三陸沿岸道路が通る概ねのルート及び 出入り口の位置の公表と意見募集

三陸沿岸道路の全ての未事業化区間について、早期にルートの具体化を図るため、7月1日に道路が通る概ねの範囲を提示し、地域の皆様のご意見を聴いたところです。

今般、いただいたご意見を踏まえ、概ねのルート及び出入り口の位置を提示いたします。

⑥三陸沿岸道路 宮古～田老間 概ねのルート及び出入り口の位置(1/2)

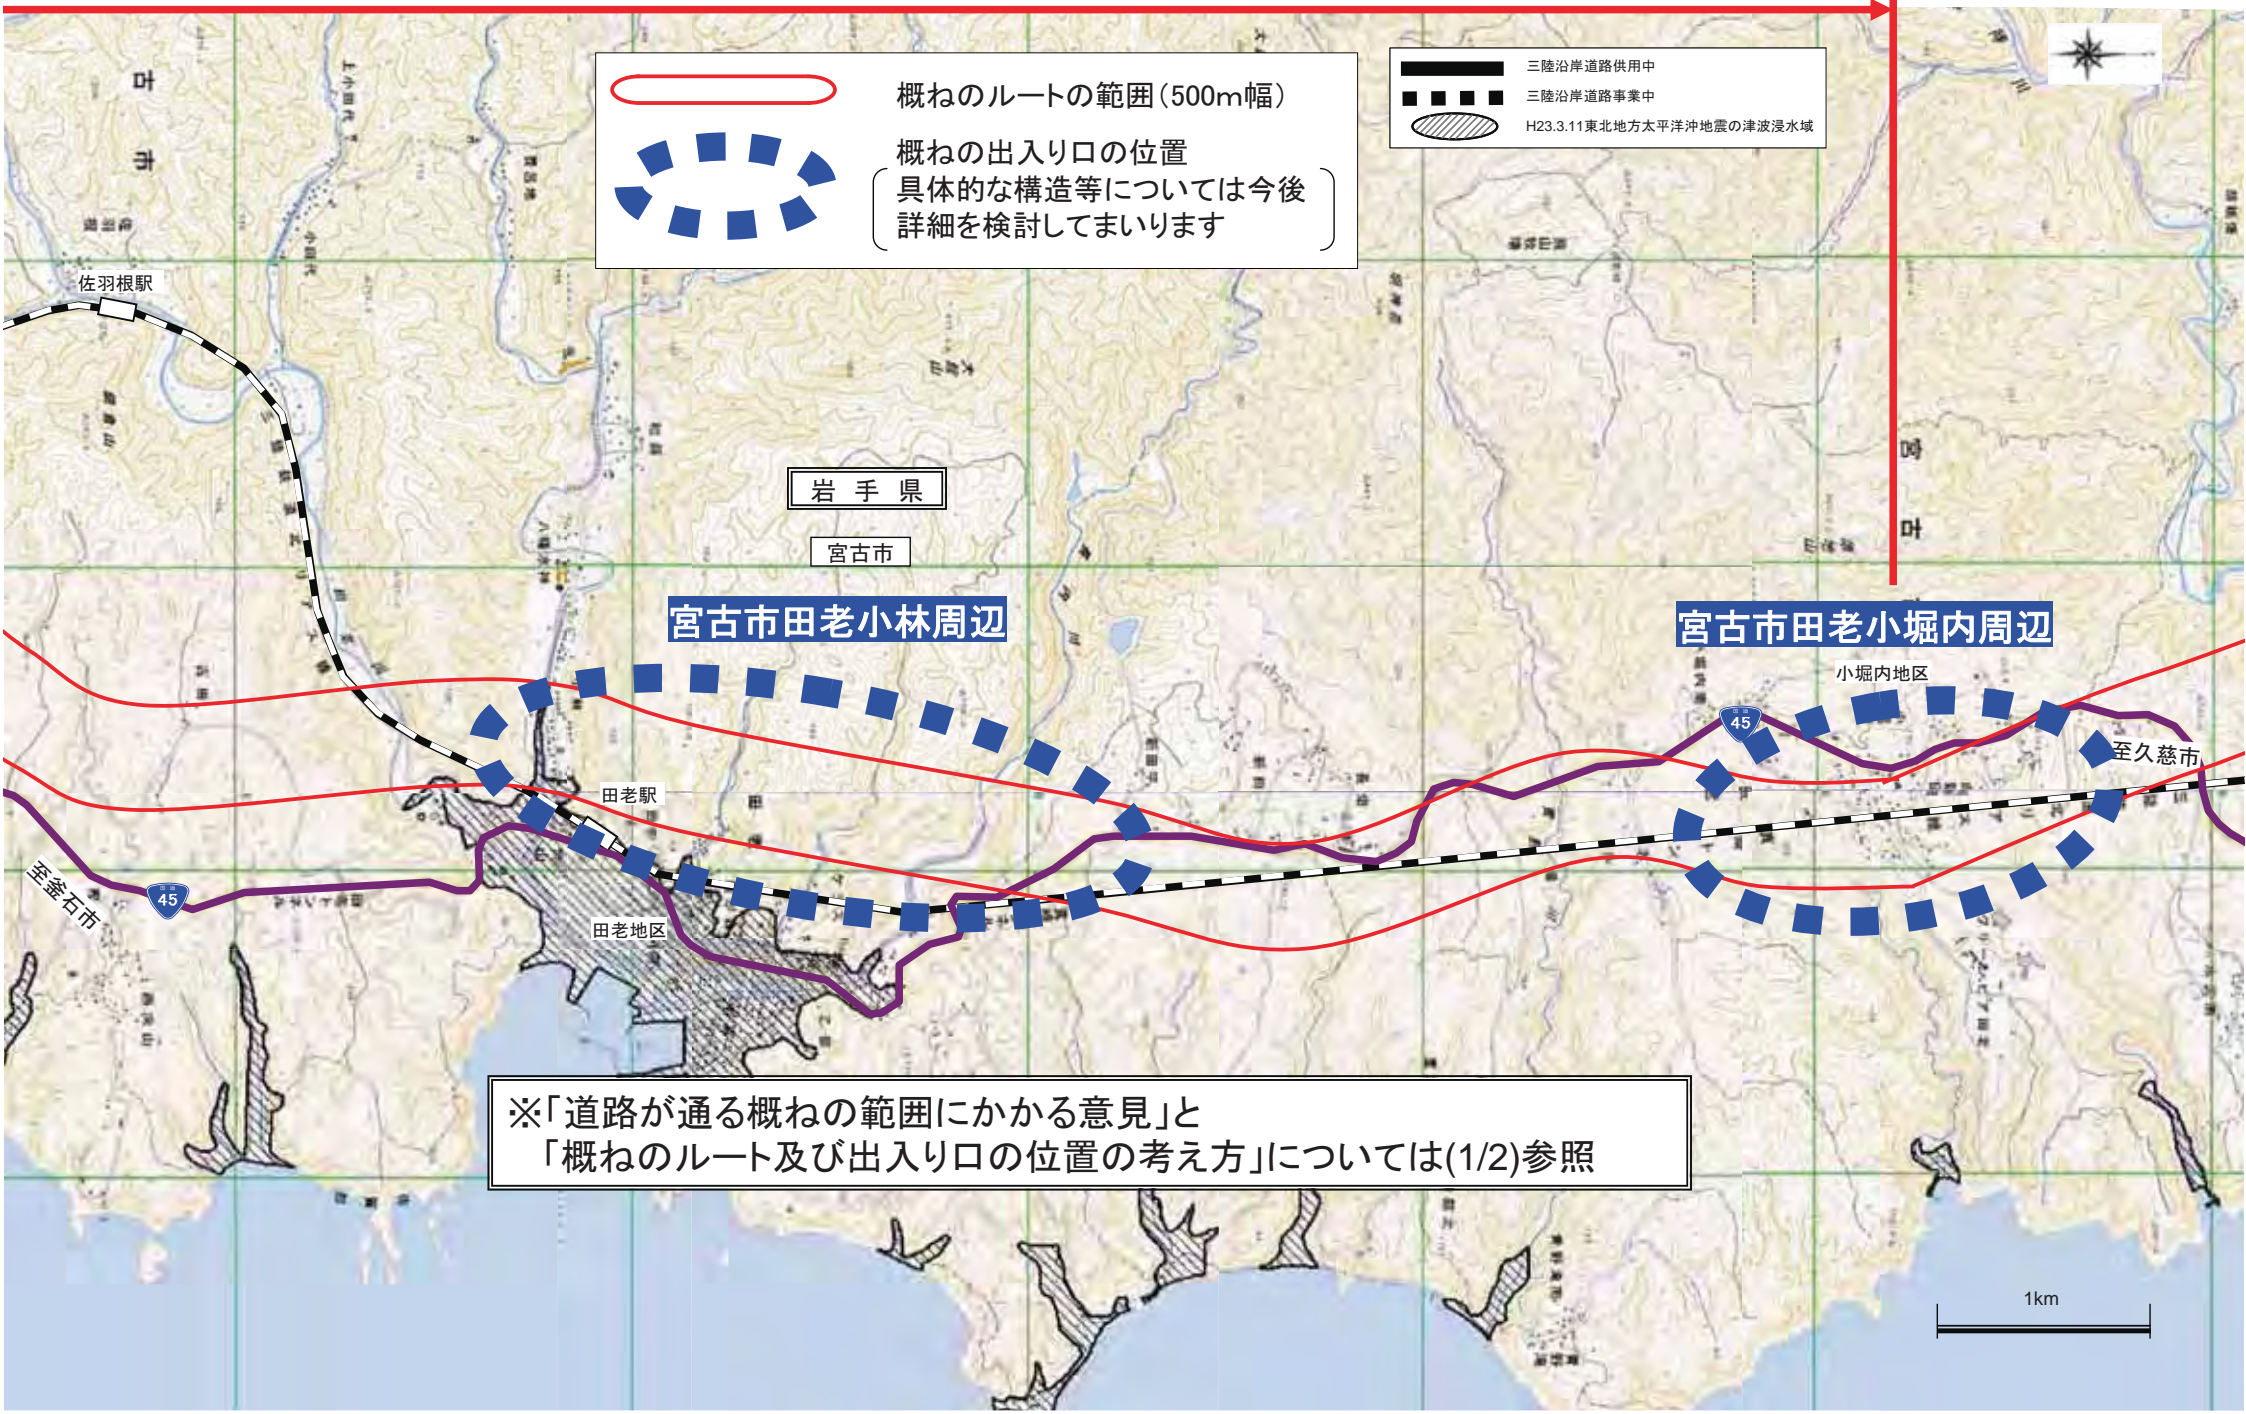
- 市道北部環状線への接続により、宮古市街地や宮古病院等へのアクセスを確保したうえで、宮古～田老間を直線的に結ぶよう道路が通る概ねの範囲を変更してほしい
- 田老地区や小堀内地区とのアクセスに配慮してほしい
- 宮古以北への速達性に配慮してほしい 等

- 主要集落等へのアクセスに配慮してほしい
- 津波浸水域を回避してほしい
- 緊急時の避難場所等の機能付加を検討してほしい 等

- 津波浸水域を極力回避し、市道北部環状線に接続させたいうえで、宮古～田老間の速達性を考慮したルートを考えています。
- ※地域からのご意見を踏まえ、道路が通る概ねの範囲を変更しました。

- 宮古市山口周辺: 宮古市街地や宮古病院等へのアクセスを考慮し、市道北部環状線に接続する位置を考えています。
- 宮古市田老小林周辺: 田老地区とのアクセスを考慮した位置を考えています。
- 宮古市田老小堀内周辺: 小堀内地区とのアクセスを考慮した位置を考えています。
- 出入り口については、簡易な形状でアクセスが容易な配置を可能とする形式を考えています。

⑧三陸沿岸道路 田野畑南～尾肝要間 概ねのルート及び出入り口の位置

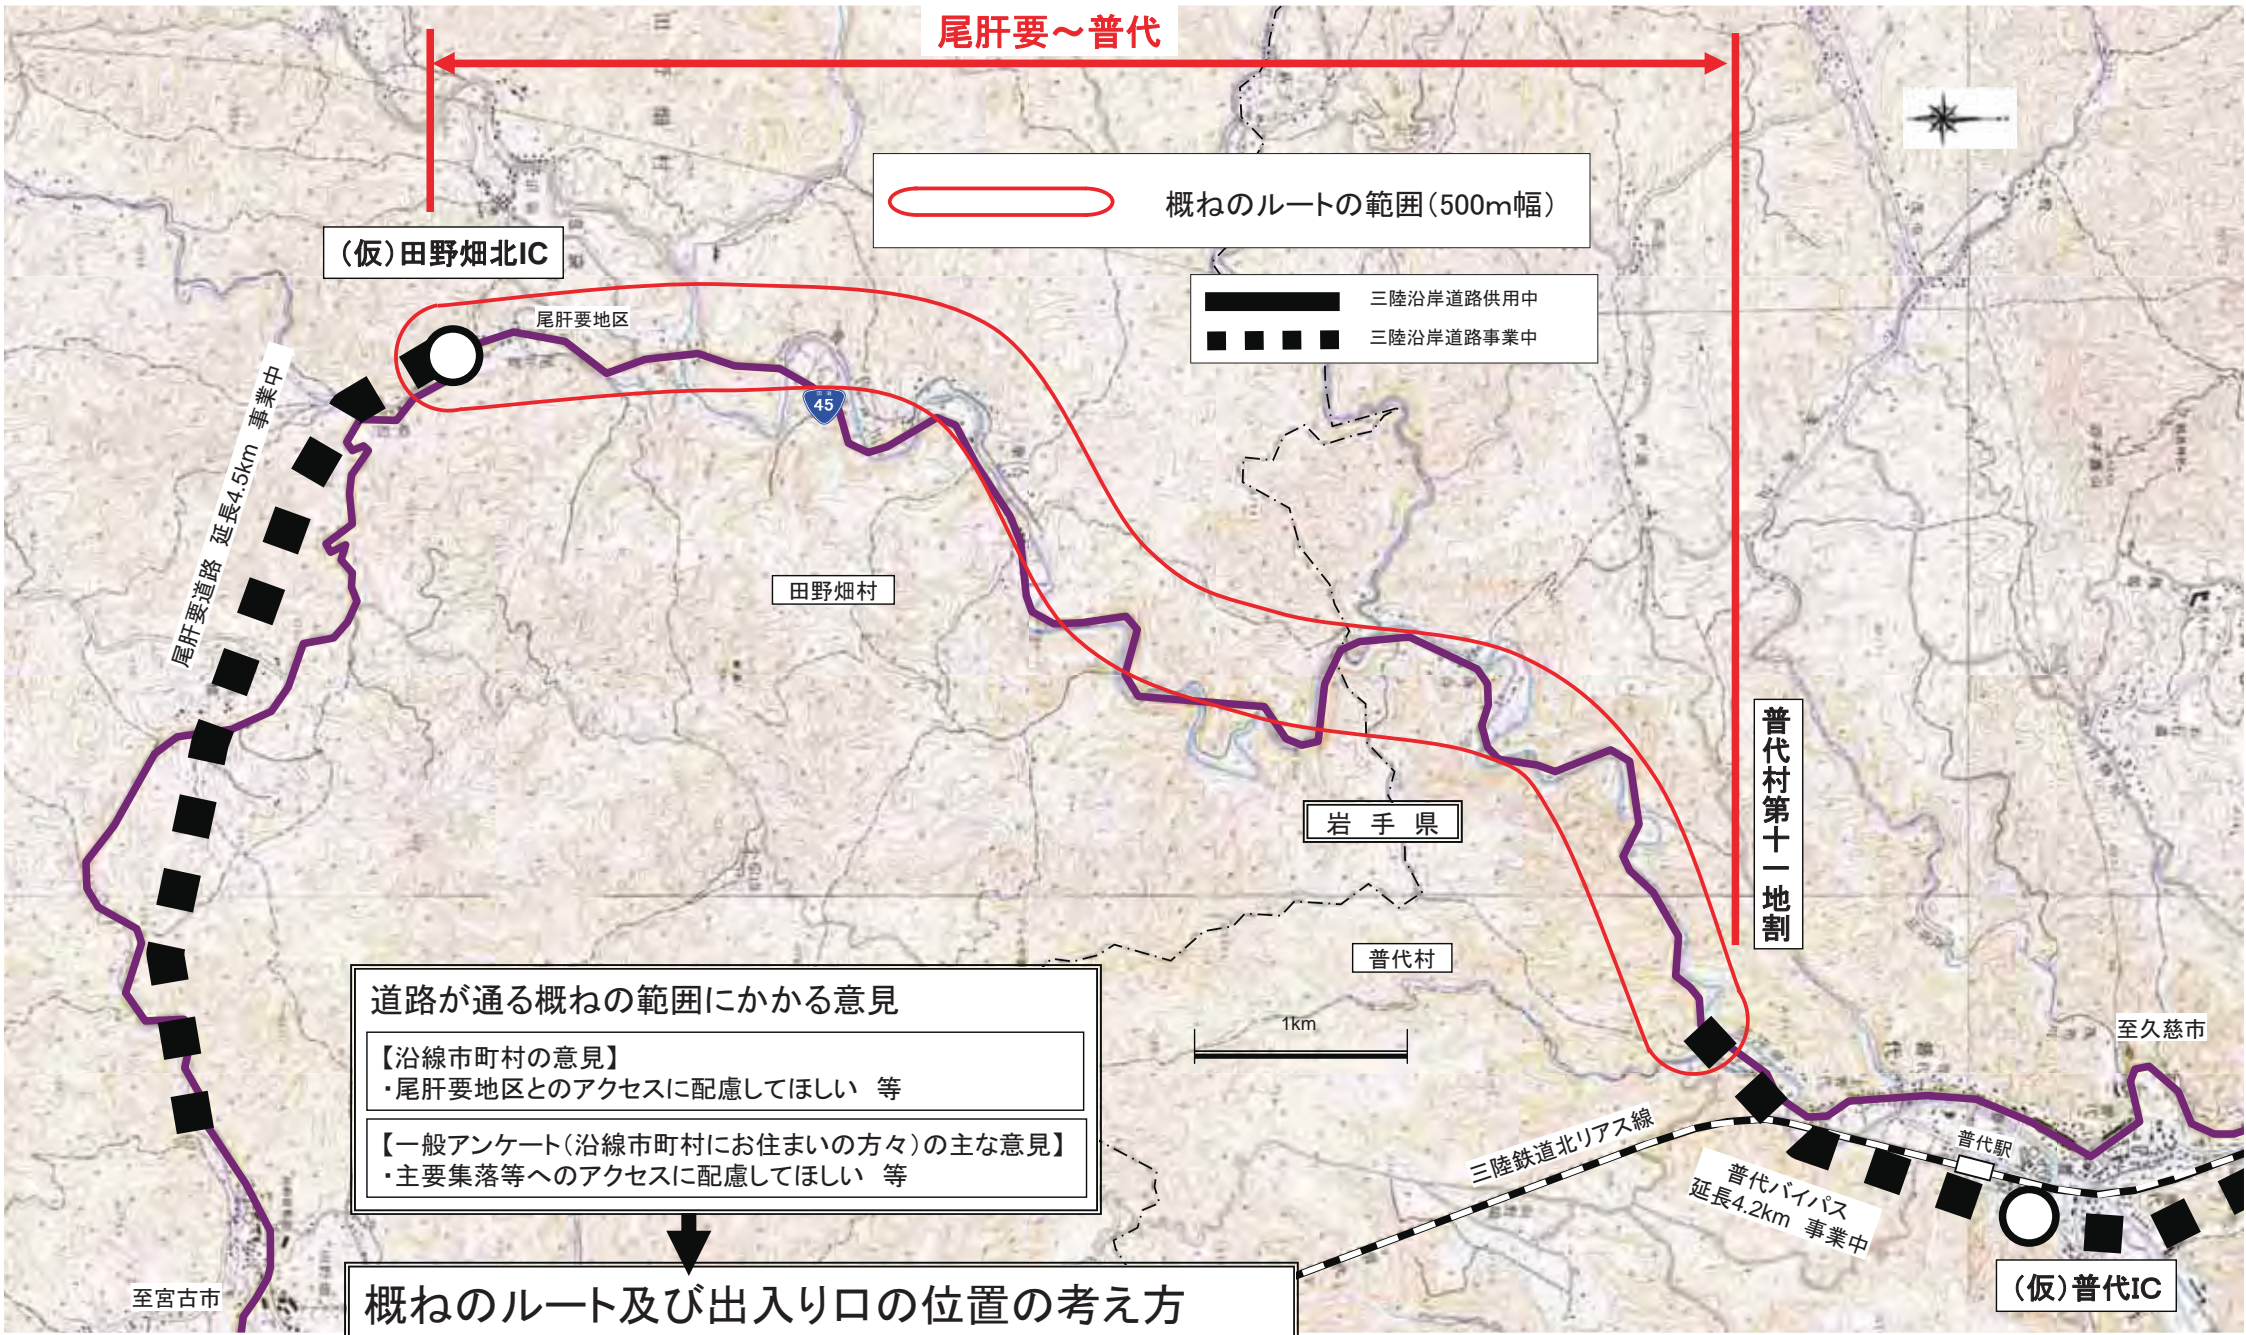
【沿線市町村の意見】
 ・田野畑村中心部とのアクセスに配慮してほしい 等

【一般アンケート(沿線市町村にお住まいの方々)の主な意見】
 ・田野畑村中心部とのアクセスに配慮してほしい 等

【概ねのルートの考え方】
 ○田野畑中心部とのアクセスや走行性を考慮したルートを考えています。

【概ねの出入り口の位置の考え方】
 ○田野畑村菅窪周辺: 田野畑村中心部とのアクセスを考慮した位置を考えています。
 ○出入り口については、簡易な形状でアクセスが容易な配置を可能とする形式を考えています。

⑨三陸沿岸道路 ^{おかんよう}尾肝要^{ふだい}～普代間 概ねのルート及び出入り口の位置

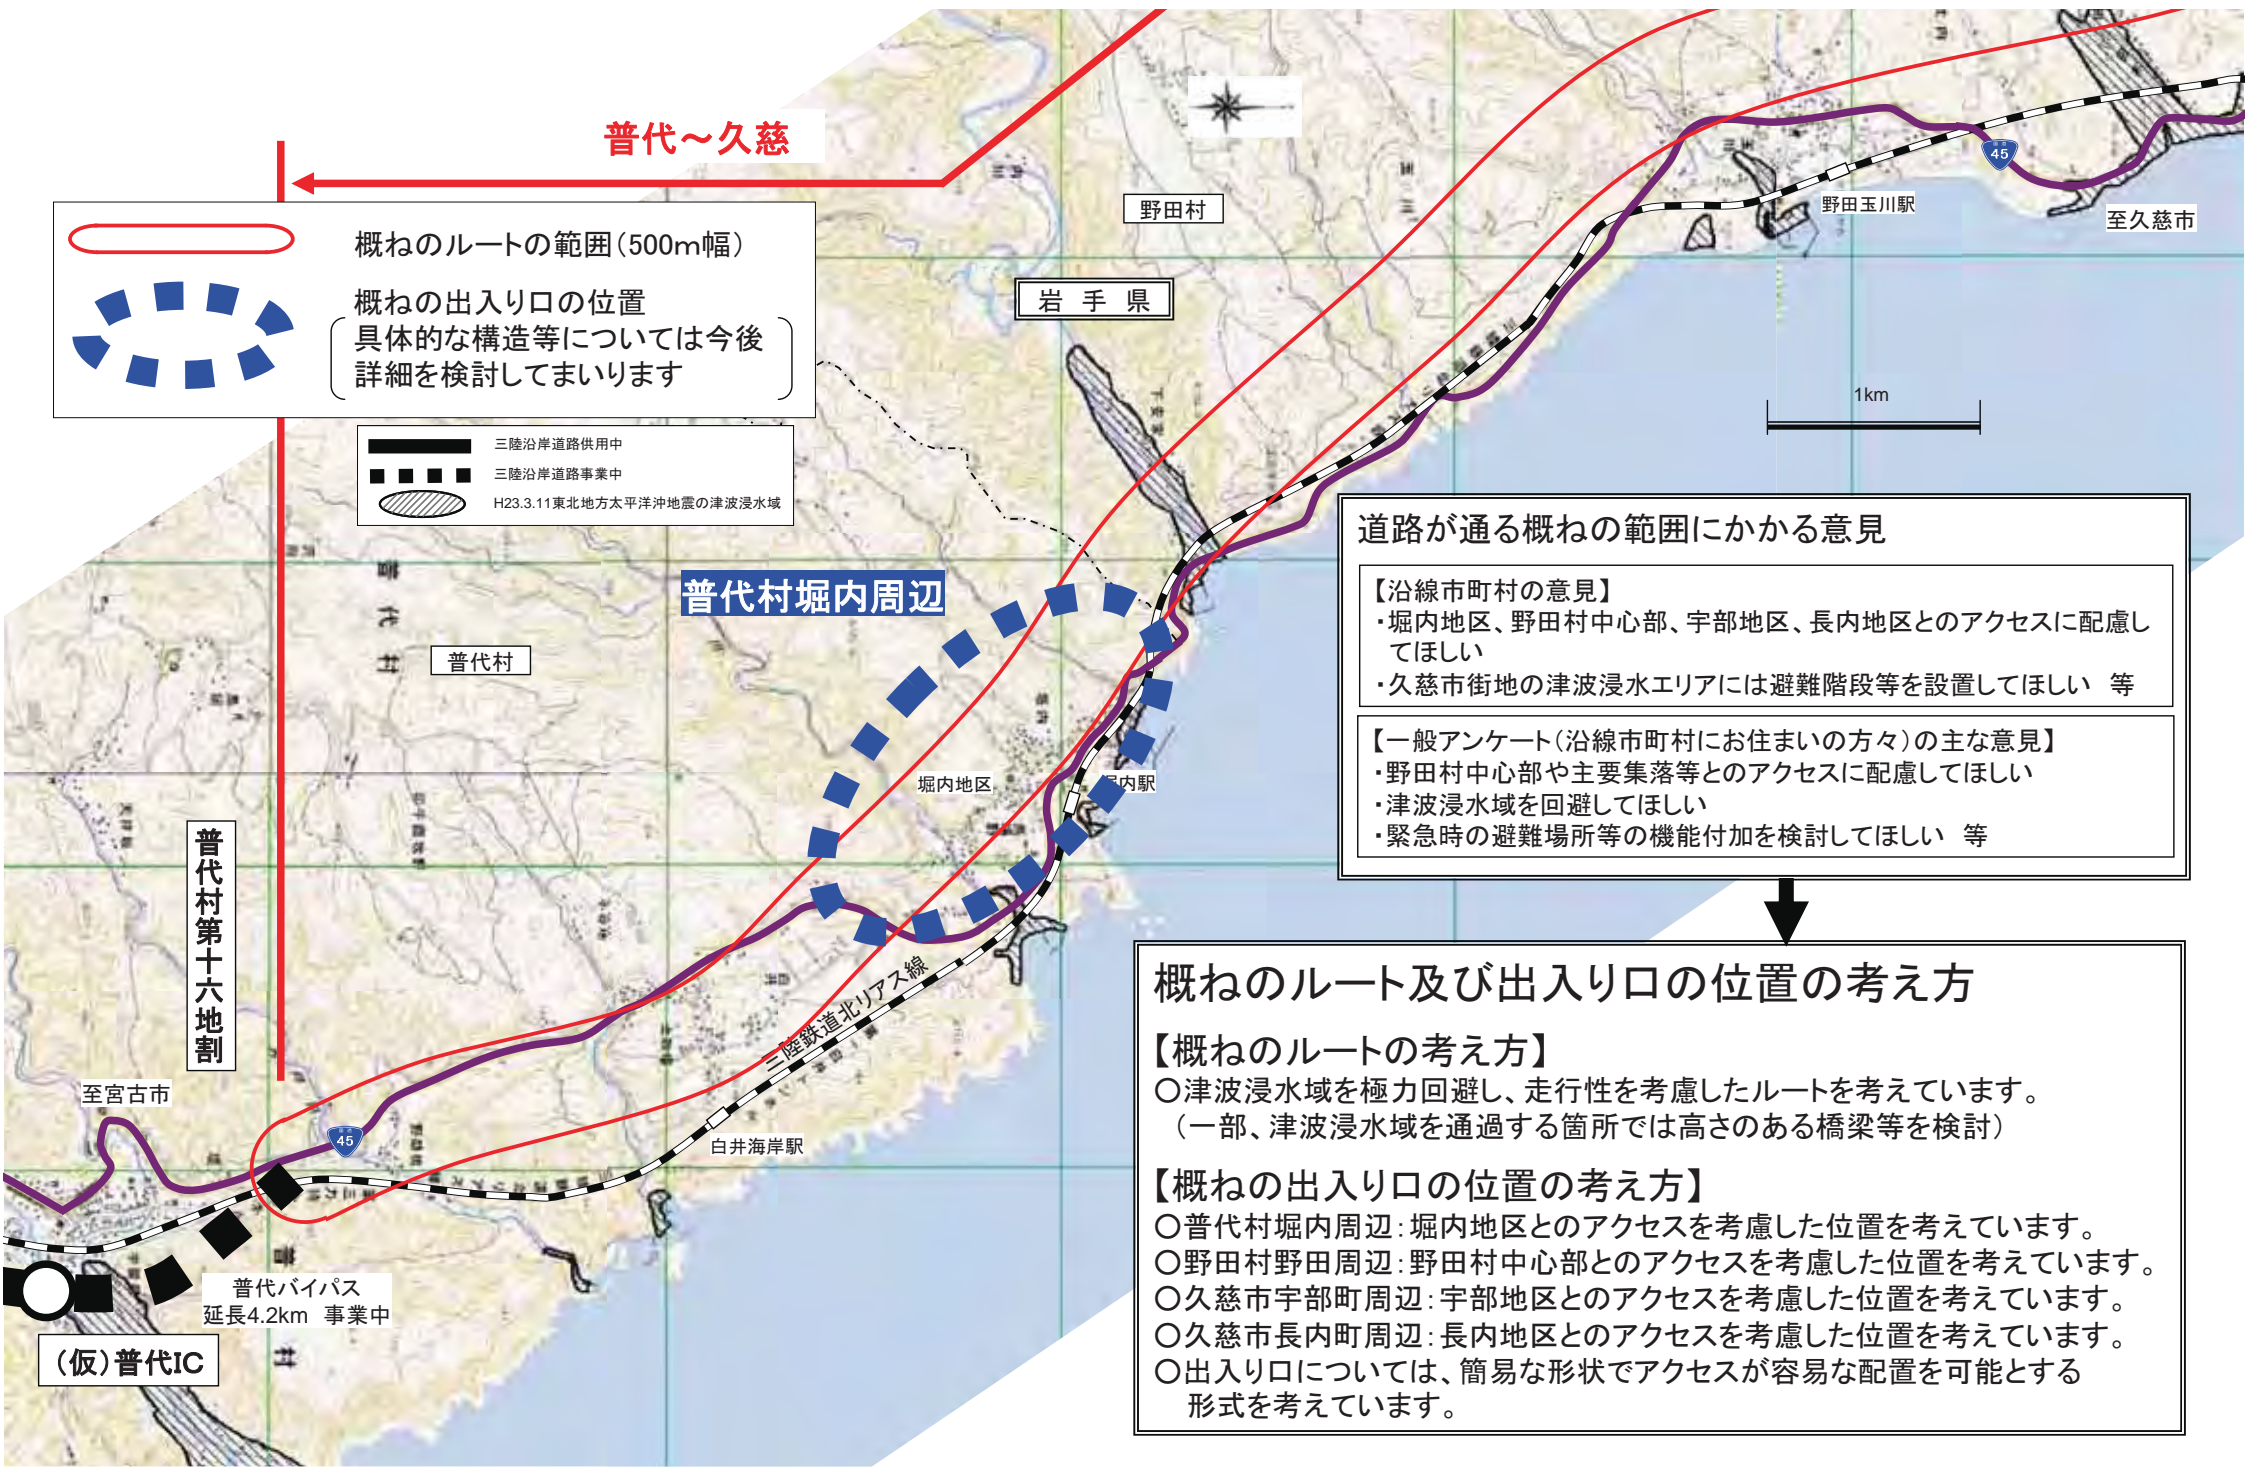
【沿線市町村の意見】
 ・尾肝要地区とのアクセスに配慮してほしい 等

【一般アンケート(沿線市町村にお住まいの方々)の主な意見】
 ・主要集落等へのアクセスに配慮してほしい 等

【概ねのルートの考え方】
 ○尾肝要地区へのアクセスや走行性を考慮したルートを考えています。
